监理检查记录表

工程名称: 蚌埠海吉星 3.5MW 屋顶分布式光伏发电项目

编号: 2019.5.6

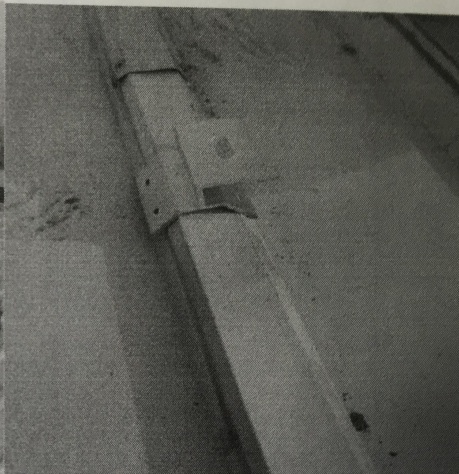
施工单位	五洋电力建设股份有限公司	监理单位	常州正衡电力工程监理有限公司
检查时间	2019 年 05 月 6 日	检查地点	19#、30#屋顶
检查类型	☐ 巡视 ☐ 定期 ☒ 专项		
施工及检查情况简述	1、检查夹具拉拔力是否满足图纸设计要求, 现场多点进行拉拔试验, 符合要求; 2、检查夹具安装是否符合图纸设计要求。		
存在问题	1、部分施工人员未佩戴安全帽; 2、彩钢瓦间距较大, 之间不能安装夹具, 现场不能满足图纸设计。		
整改要求	1. 立即佩戴安全帽; 2. 和业主、设计沟通进行设计变更。		
检查人	张建忠	施工项目部 签收人/日期	 2019.5.6
整改情况	设计、业主同意变更 整改负责人:  日期: 2019 年 5 月 6 日		
复查意见	安全帽已佩戴, 与业主、设计沟通, 同意设计变更 复查人:  日期: 2019 年 5 月 6 日
